COMMISSION ROYALE DES MONUMENTS ET DES SITES
KONINKLIJKE COMMISSIE VOOR MONUMENTEN EN LANDSCHAPPEN

Objet : BRUXELLES. Rue Grétry, 38-46.

Demande de permis d'urbanisme portant sur le percement de baies de porte dans les mitoyens, la couverture des plateformes au 1^{er} étage des n^{os} 44 et 46, la modification des devantures commerciales des rez-de-chaussée des n^{os} 42 et 44 et la suppression des tentes solaires et des caissons à volets des n^{os} 42-44 et 46 (régularisation partielle).

Avis de la CRMS

Montage des façades avant en situation de droit et élévation projetée (extr. du dossier de demande)

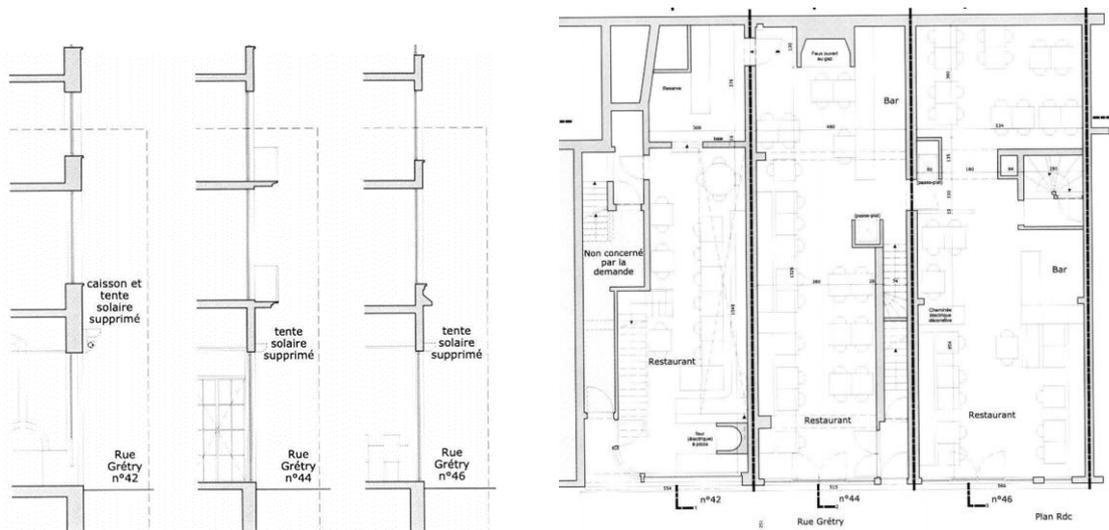
- sans être favorable de manière générale sur les percements entre mitoyens, elle ne s'oppose pas à leur régularisation dans ce cas-ci, s'agissant de percements plutôt en fond d'immeubles et de petite largeur, ce qui ne nuit pas trop à la bonne lecture du parcellaire,
- elle marque son accord sur la suppression des tentes solaires et l'enlèvement du caisson à volet, s'agissant d'une simplification positive dans un contexte urbanistique et patrimonial déjà bien encombré de dispositifs commerciaux. Cependant, elle demande de suivre les prescriptions du « Règlement communal d'urbanisme zoné (RCUZ) Grand-Place, patrimoine UNESCO - Expression commerciale » concernant la portion de devanture à installer à la place du caisson supprimé,

- concernant la situation actuelle des devantures, elle demande au(x) propriétaire(s) de régulariser leur statut, en documentant de manière précise le dossier et en proposant un projet de qualité pour ces devantures du cœur historique de Bruxelles, toujours en accord avec les prescriptions du RCUZ,
- concernant la problématique des cours couvertes ou des plateformes installées au 1^{er} étage, elle demande également de clarifier la situation d'un point de vue urbanistique et d'introduire les demandes nécessaires en ce sens.
